(仮称) むつ横浜風力発電事業に係る 環境影響評価方法書

補足説明資料

平成30年12月

むつ横浜風力開発株式会社

図 13(2) 風力発電機と直近民家の距離

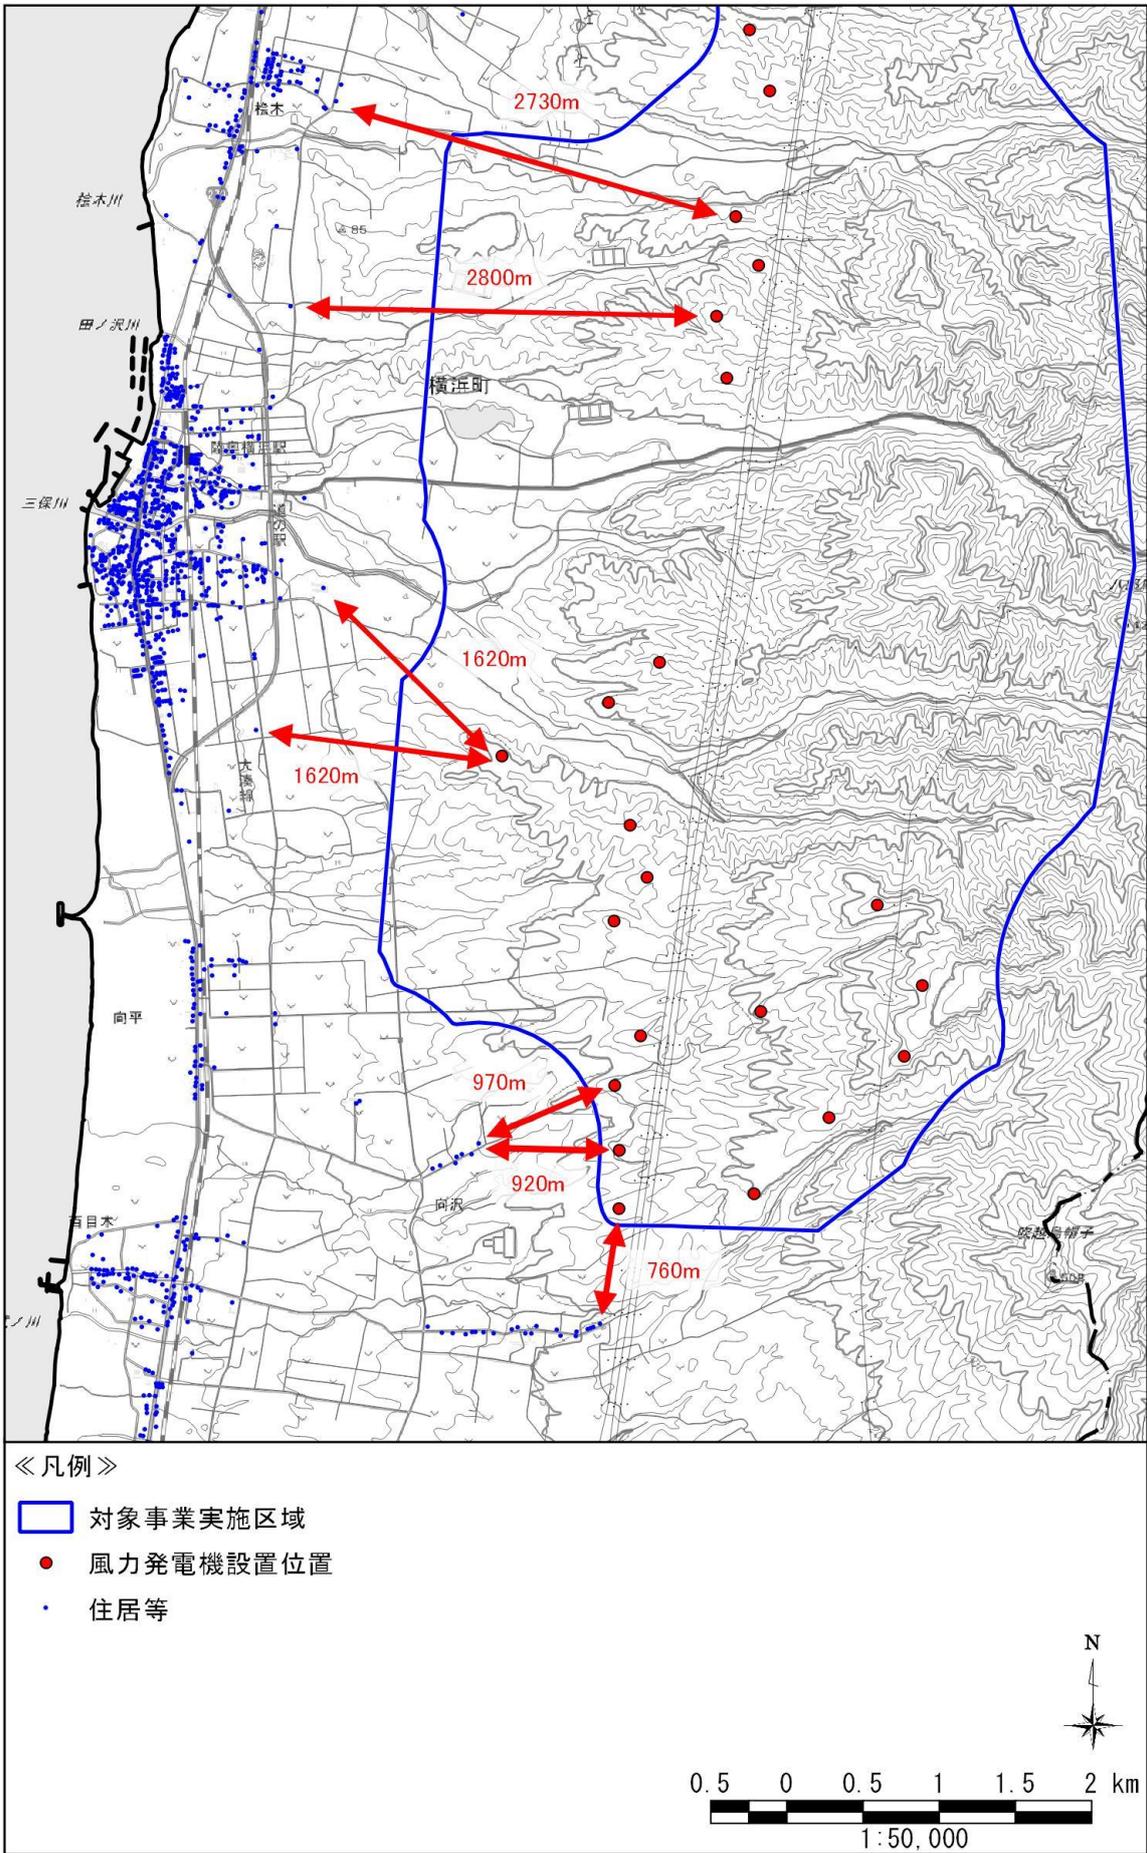
最近接住宅の位置が示されているが、その他にも住宅が近接しているようであるから、住宅までの距離を追記されたい。

風車と各集落にある直近民家までの距離を図13に示します。

図 14 風況観測塔位置

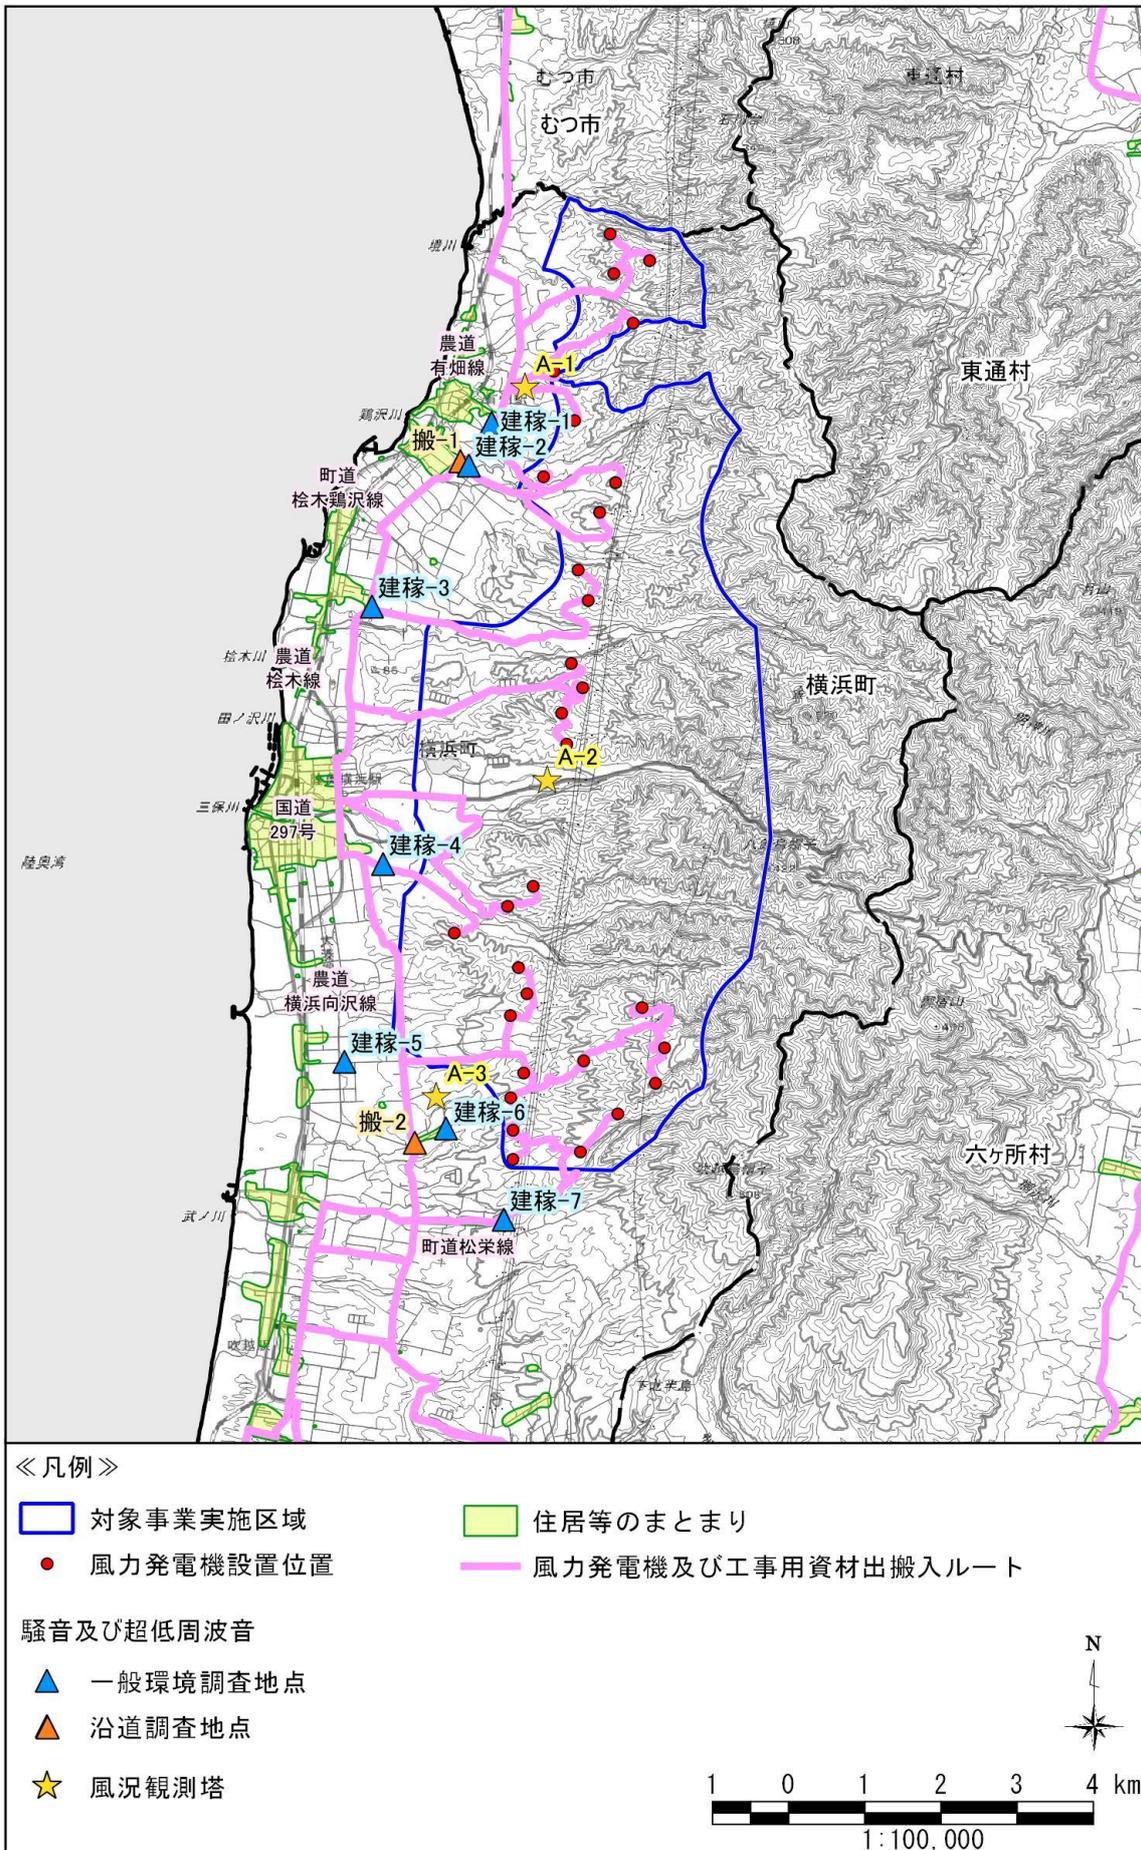
残留騒音を風車稼働の有効風力範囲で算定するための風況調査地点の位置 (p. 323) について、その位置がふさわしいとした理由を説明してください。

風況観測塔の高さ(地盤の海拔高さ、測定機材の地盤からの高さ)を示してください。

風況観測は対象事業実施区域の主に北側、中央、南側に3地点で行われていますが、対象地域を代表する風況が把握できる地点として、対象事業実施区域の中央にあるA2が南北方向に並ぶ風車のライン上にあるため、当該地点1地点を利用することが良いと考えて選定しました。(図14参照)

風況観測塔の標高及び機材の設置高さを表3に、位置を図14に示します。
